REALIZZAZIONE DI OPERE DI LAMINAZIONE NELL'ALTO SEVESO

PROGETTO DEFINITIVO

RELAZIONE DESCRITTIVA DELLE INDAGINI E RICERCHE EFFETTUATE PER LA RIDUZIONE DEGLI IMPREVISTI

MLS 1010/1

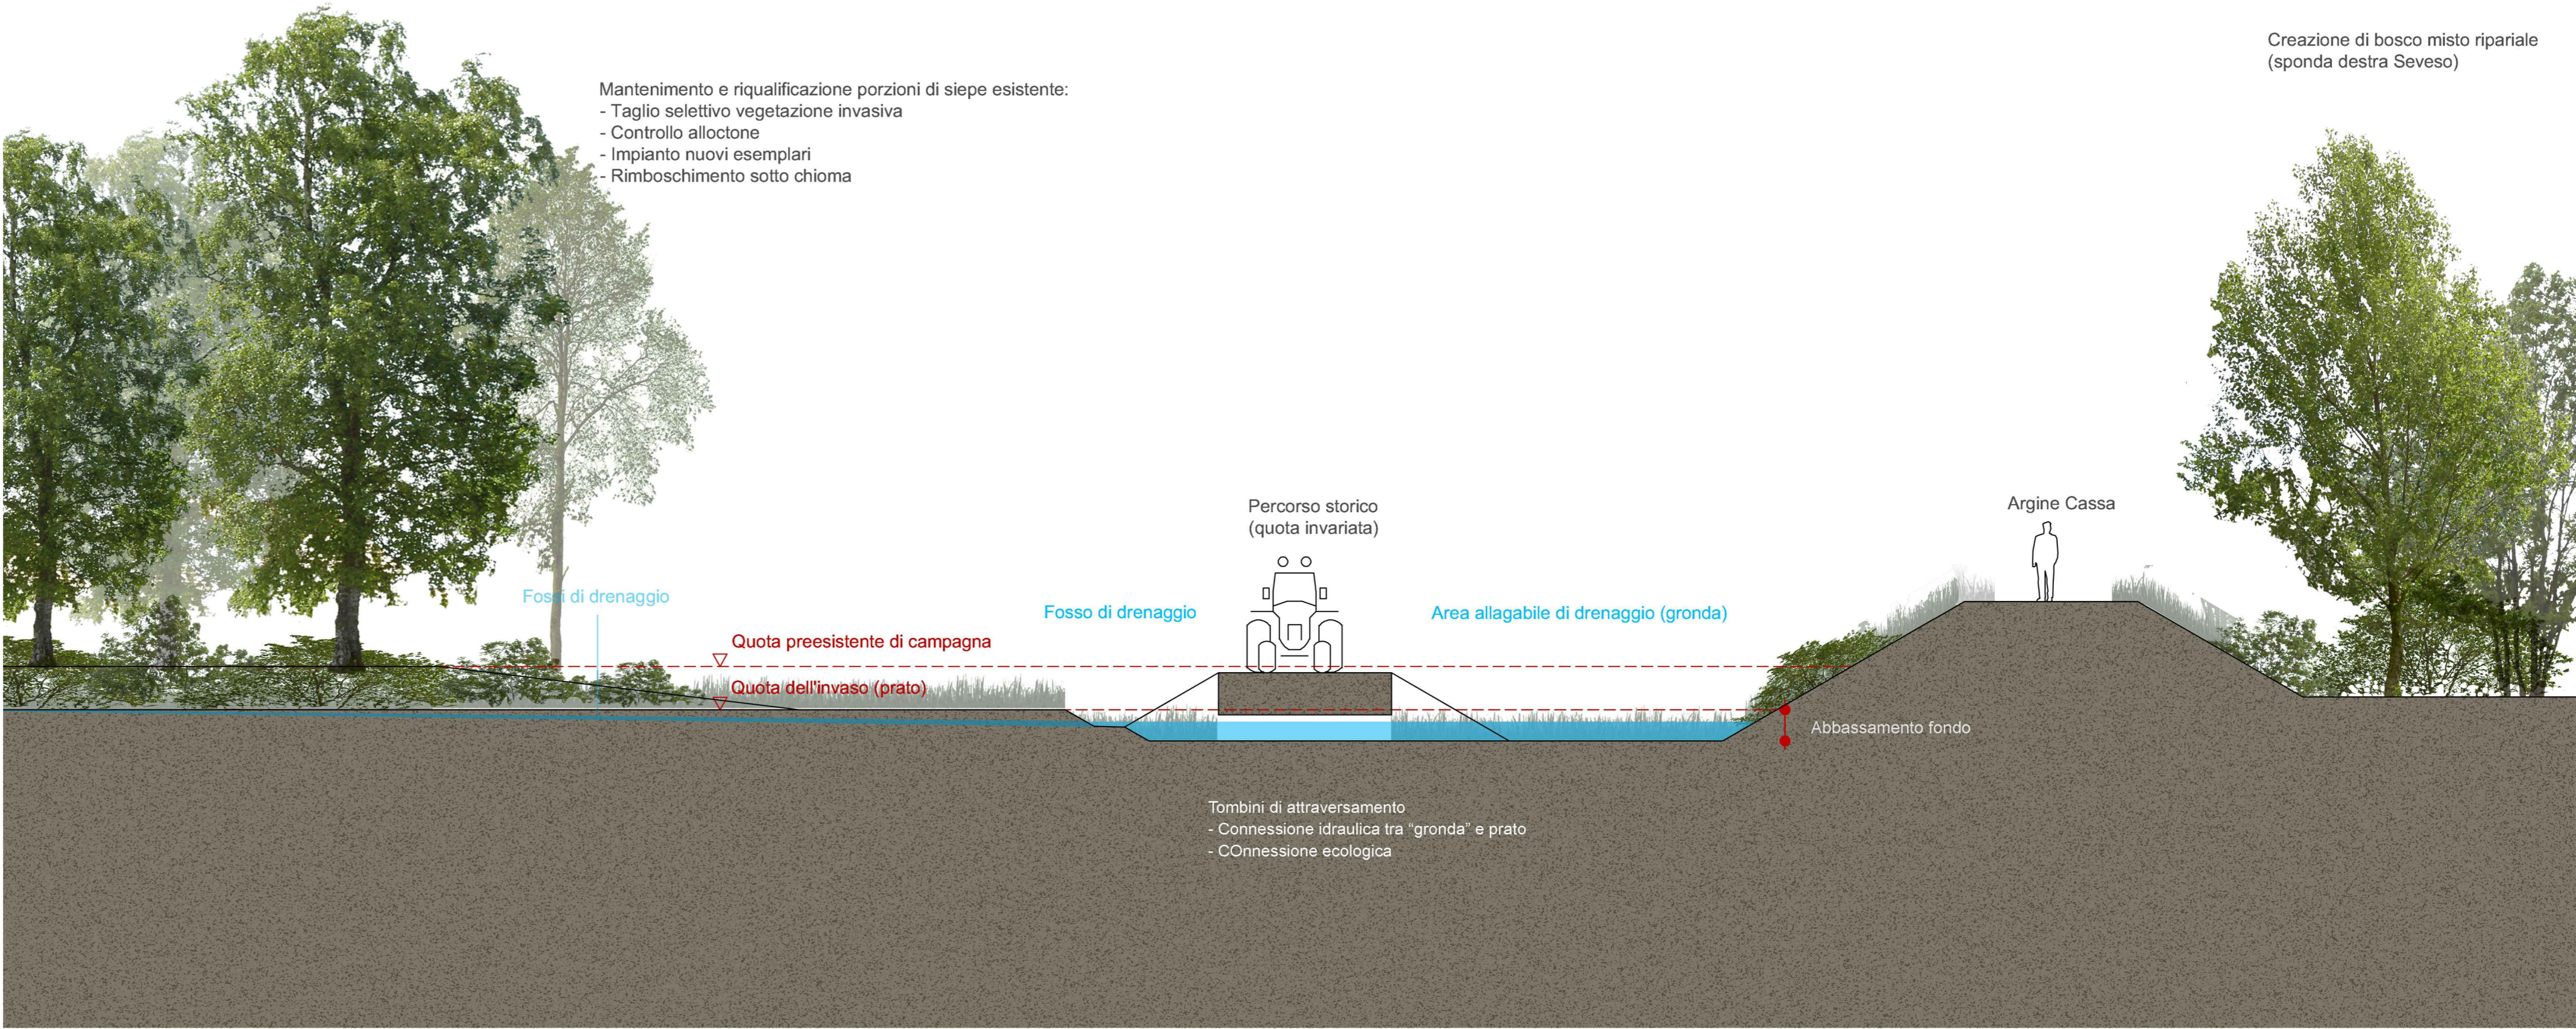
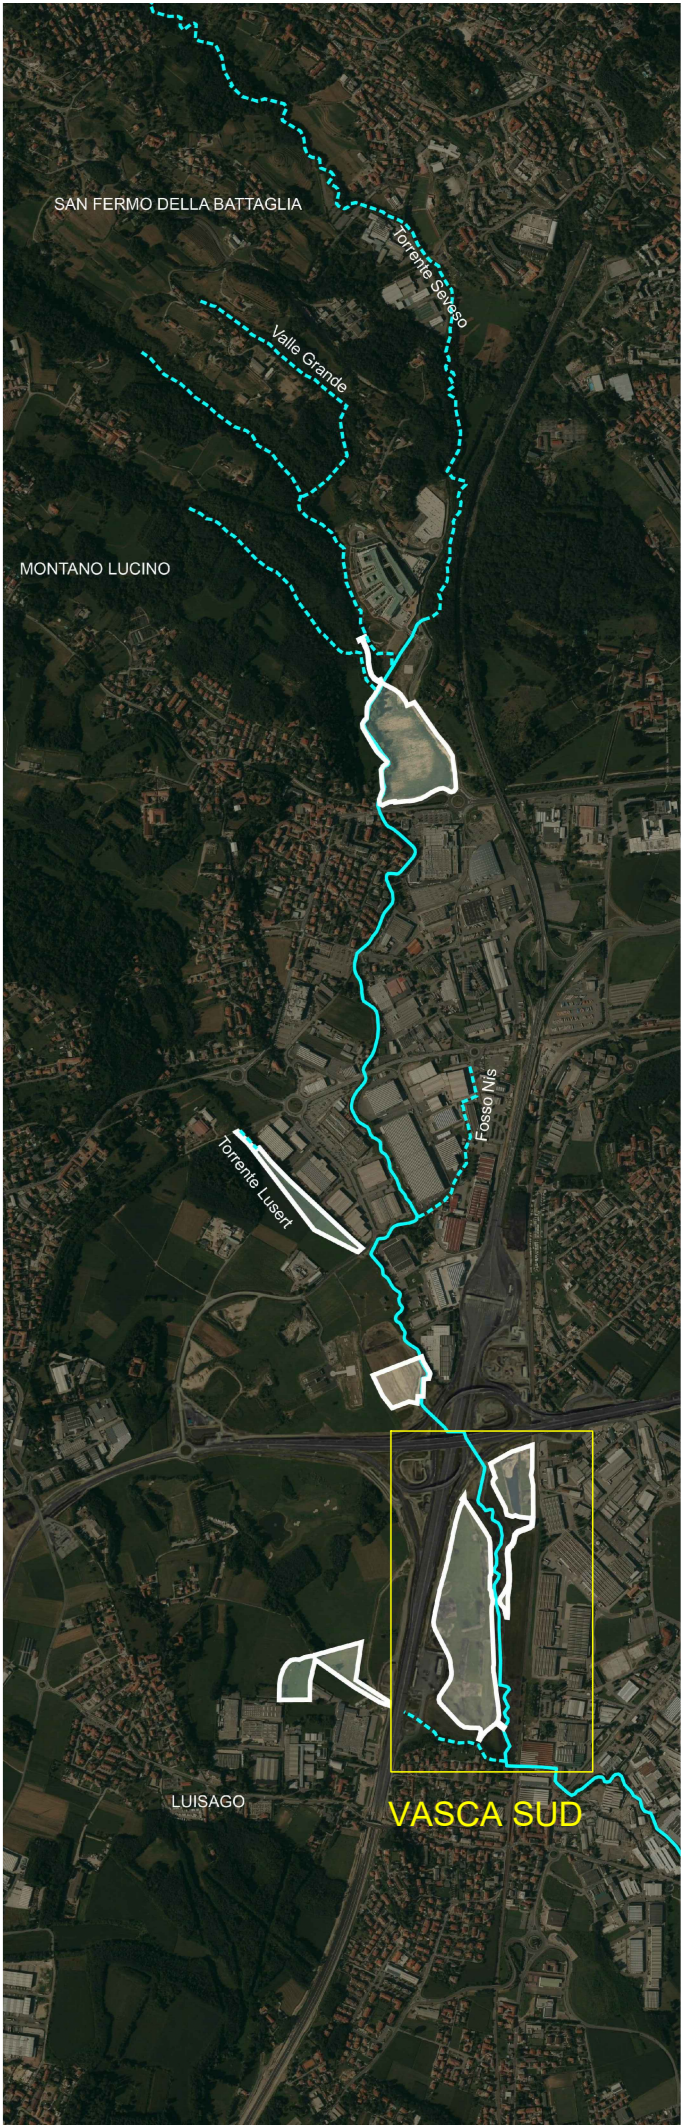
1 - l'ingombro della vasca di laminazione è aumentato sia in lato Nord sia in lato Est rispetto alle aree previste nello studio di fattibilità iniziale (allegato B) e impatta ora ulteriormente sul territorio del Comune di Grandate, ciò ad ulteriore detrimento delle aree agricole produttive esistenti;

2 - la vasca di laminazione nella bozza di progetto (allegato A) occupa un'area in cui, non essendo previsti i fossi di drenaggio come invece sono stati previsti nello studio di fattibilità iniziale, comprometterà la funzionalità agricola la cui conservazione è invece stata prevista nello studio di fattibilità approvato (allegato B);

3 - molte opere di compensazione previste nello studio di fattibilità (allegato B) non sono state inserite e previste nell'ultima bozza di progetto consegnataci in occasione del nostro ultimo incontro (allegato A), tra queste (a titolo prettamente indicativo e non esaustivo):

- non è previsto il lungo tratto ad anello di ciclopedonale corrente sugli argini perimetrali,
- non è previsto il ponte-passerella di attraversamento ciclopedonale del fiume Seveso,
- non è prevista la realizzazione della collina artificiale che mascherava il tratto fuori terra dell'infrastruttura autostradale,
- non sono previste le riqualificazioni ed espansioni delle fasce riparie esistenti,
- non sono previste le nuove fasce vegetate con funzione schermante lato Ovest autostrada;

- *come riportato in precedenza la vasca Sud è stata modificata al fine di evitare che l'area ad est del torrente Seveso rimanesse interclusa tra l'arginatura della vasca stessa e la ferrovia e quindi divenisse un reliquato non connesso ambientalmente al contesto circostante. L'aver inglobato i terreni in oggetto all'interno della vasca con arginatura perimetrale a schermatura di tutte le infrastrutture (autostrade e ferrovia) ha di fatto raggiunto l'obiettivo di mantenere inalterato l'aspetto ed il potenziale utilizzo agricolo attuale di tutta l'area. Analogamente l'arretramento dell'argine sud ha consentito di ampliare la fascia attorno al Fontanino in un'ottica territoriale di ampia visione che superi*

- *per il fondo della vasca si ipotizza il mantenimento dell'attuale sistema di drenaggio e scolo, opportunamente integrato con modesti interventi di connessione puntuale. Ciò in virtù del fatto che il fondo della vasca non viene interessato da scavi (sponda destra) e risagomature e quindi la morfologia agricola attuale non venga stravolta. L'uso agricolo potrà quindi proseguire, regolato da specifico protocollo. Si dovranno escludere quindi alcune tipologie di colture che possano rappresentare impedimento o contrastare la funzionalità idraulica dell'area e le operazioni di manutenzione ordinaria e straordinaria. Si prevede quindi la sistemazione del fondo a prato fiorito o rustico e la formazione di versanti rinverditi;*

- *il PFTE prevedeva opere destinate ad altre funzioni ovvero la collina per la collocazione del materiale in esubero dagli scavi. La riduzione dei volumi di scavo complessivo nelle tre aree attuata nel progetto definitivo consente di evitare (per la zona centro e per la maggior parte della zona sud) di alterare l'attuale piano campagna e quindi rovinare lo strato di coltivo consolidato nei decenni. Invece di concentrare l'effetto di mitigazione solo nei confronti del tratto di A59 il progetto definitivo, come scritto sopra, mitiga l'impatto visivo e acustico di tutte le tre infrastrutture che circondano l'area (A9, A59, ferrovia) consolidando la funzione fruitiva che caratterizza oggi l'area. Come riportato il progetto definitivo rappresenta uno stralcio dell'intero PFTE e quindi adatta i percorsi anche alla funzionalità dell'opera. Per tale motivo si opta per la realizzazione di un percorso pedonale ordinato rispetto al sistema di filari presenti all'interno della vasca, di cui si vogliono conservare gli esemplari più significativi, grazie anche e soprattutto al fatto che*
